**CONCEPTO TÉCNICO No CT - 5116**  
**Revisión de Estudio Particular de Respuesta Local**  
**de Amplificación de Ondas Sísmicas**  
**Artículo 7 - Decreto 193 de 2006**

**ENTIDAD SOLICITANTE:** Arq. Adriana López Moncayo - Curaduría Urbana No 3  
**PROYECTO:** **BOSQUES DE SAN JERÓNIMO**  
**LOCALIDAD:** 11 Suba  
**UPZ:** 23 Casablanca Suba  
**BARRIO:** Casablanca  
**DIRECCIÓN:** Carrera 74A No.167-31  
**CHIP:** AAA0166YJXR  
**TIPO DE RIESGO:** Sísmico  
**EJECUTOR:** JEOPROBE Ltda.  
**FECHA DE EMISION:** Enero 08 de 2008

Figura 1. Localización del Proyecto Bosques de San Jerónimo.

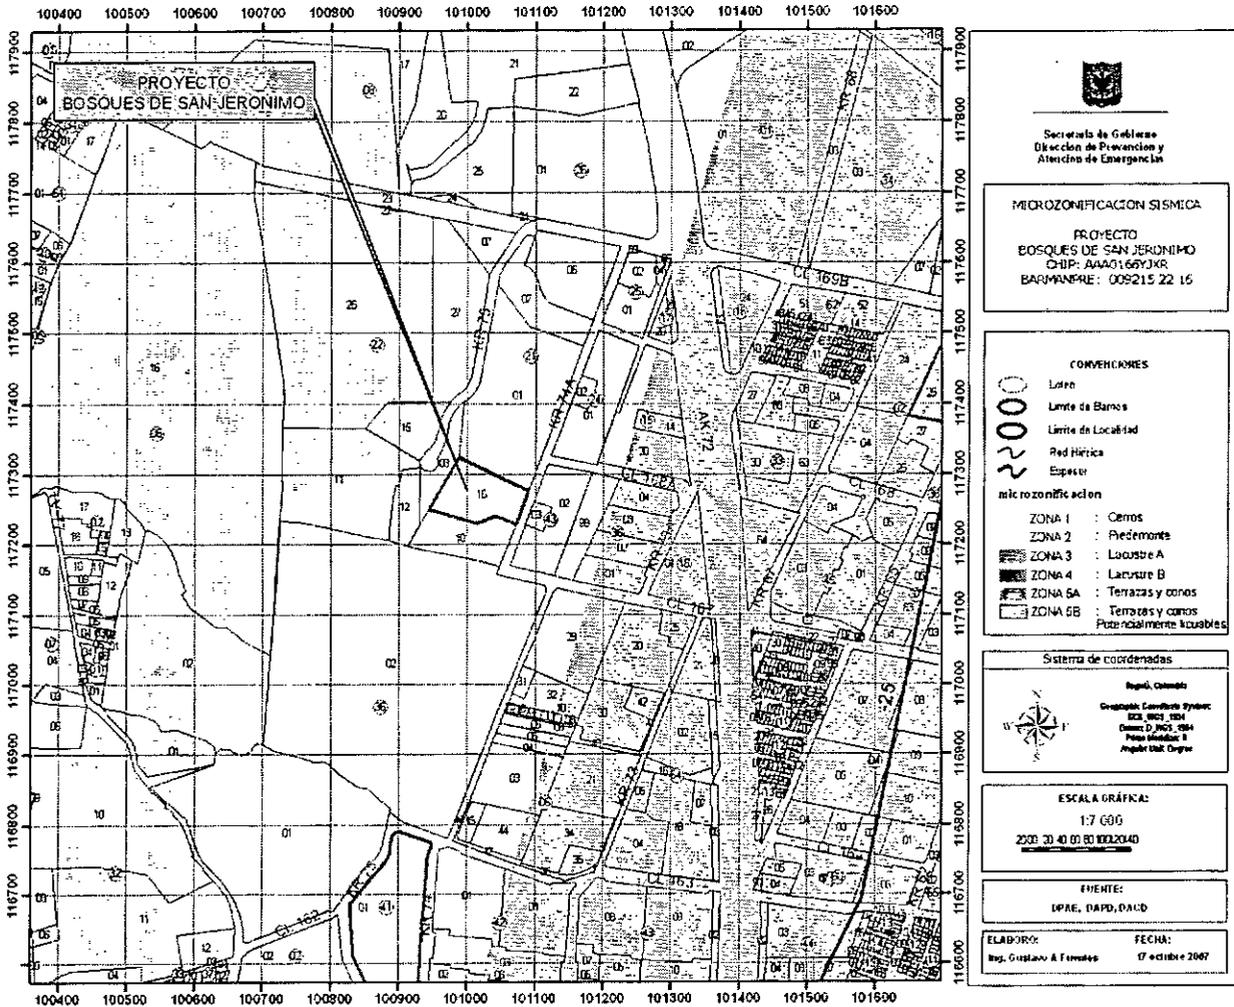
En el numeral 1.1 y 3.2, se indica que el sitio del proyecto se encuentra localizado en la franja de transición entre la Zona 2 y la Zona 3 (Lacustre A) según el decreto 193 de 2006, lo cual es consistente con la localización presentada en la Figura 1 del presente concepto.

El estudio CUMPLE con este requerimiento.

Figura 2. Espectro de diseño recomendado del proyecto Bosque de San Jerónimo.

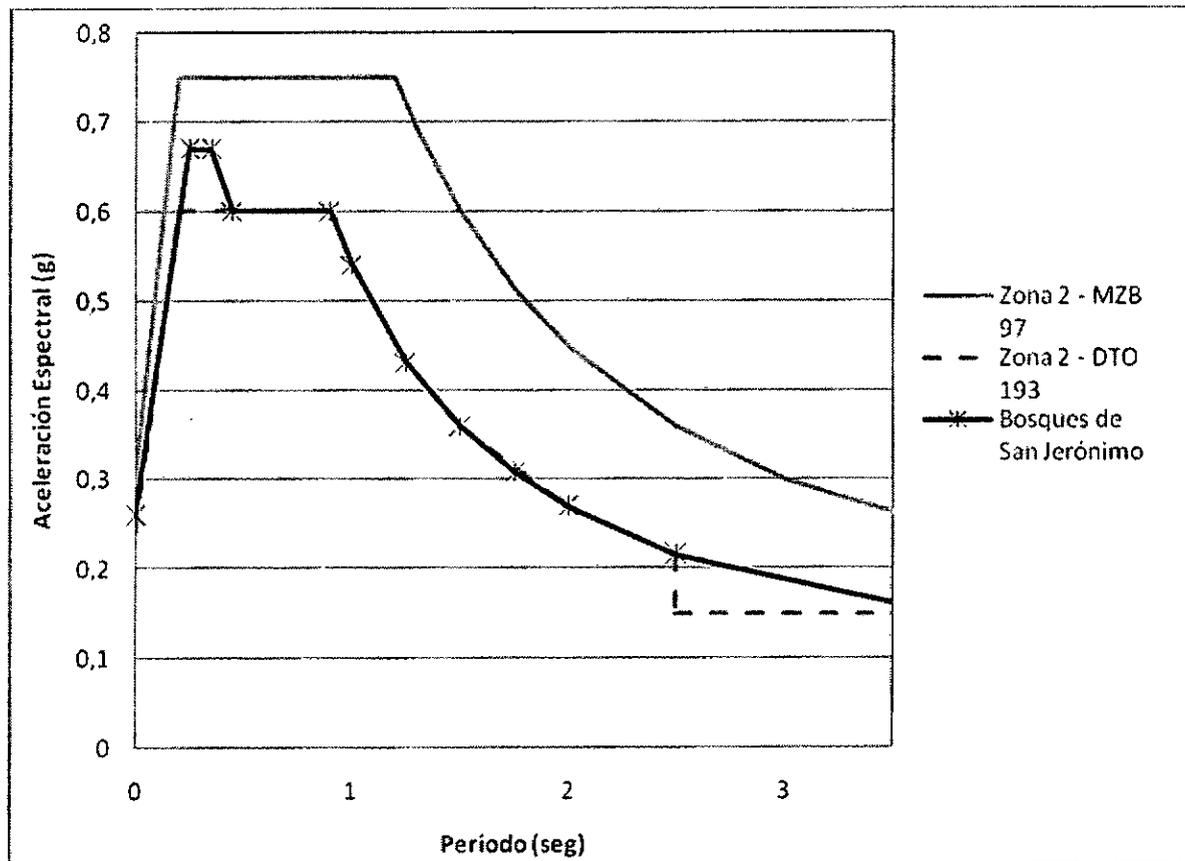
Con base en los resultados de la modelación y acatando la observación dada en el numeral 4.8, el consultor recomienda utilizar como espectro de diseño el mostrado en el oficio aclaratorio ER16950 de Diciembre 17 de 2007, tal como se presenta en la Figura 2 del presente concepto.

El espectro propuesto inicia con un valor de  $S_a$  de 0.26 g, ascendiendo linealmente hasta un valor de  $S_a$  de 0.67 g en 0.25 segundos, donde continua con este valor de  $S_a$  hasta 0.35 segundos, donde desciende linealmente hasta 0.6 g en 0.45 segundos donde toma los valores de espectro mínimo de la Zona 2 dados en el decreto 193 de 2006, siendo válido el espectro propuesto hasta un periodo de 3.5 segundos.

El estudio CUMPLE con este requerimiento.
